Samodzielny Publiczny Zakład Opieki Zdrowotnej

Sygnatura postępowania: ZZ-ZP-2375 - 20/19

Dot.: Zakup (dostawa, montaż, uruchomienie) pierwszego wyposażenia bloku operacyjnego dla SP ZOZ MSWiA we Wrocławiu przy ul. Ołbińskiej 32- powtórka część I.

WYJAŚNIENIA TREŚCI SIWZ

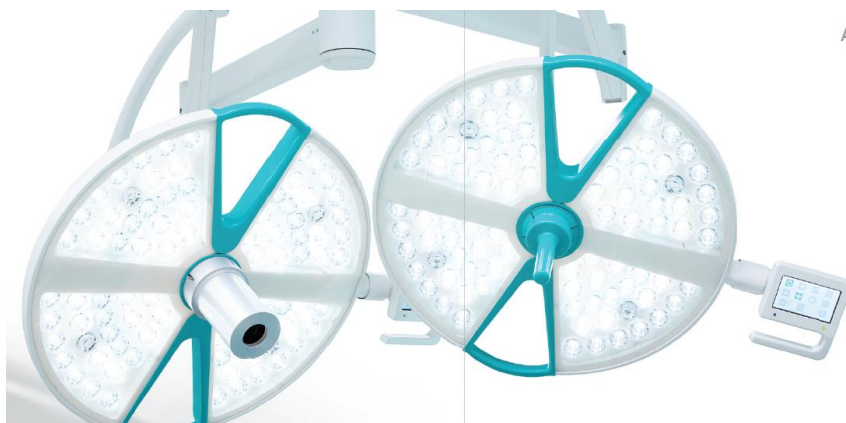
- 5.3. Czy Zamawiający dopuści do zaoferowania lampę operacyjną z możliwością elektronicznej regulacji średnicy pola bezcieniowego w obu czaszach w zakresie od 200 do 420mm? Jest to zakres znacznie korzystniejszy od wymaganego.

Odpowiedź: Zamawiający dopuszcza proponowane rozwiązanie obok istniejących w SIWZ zapisów, ale ich nie wymaga
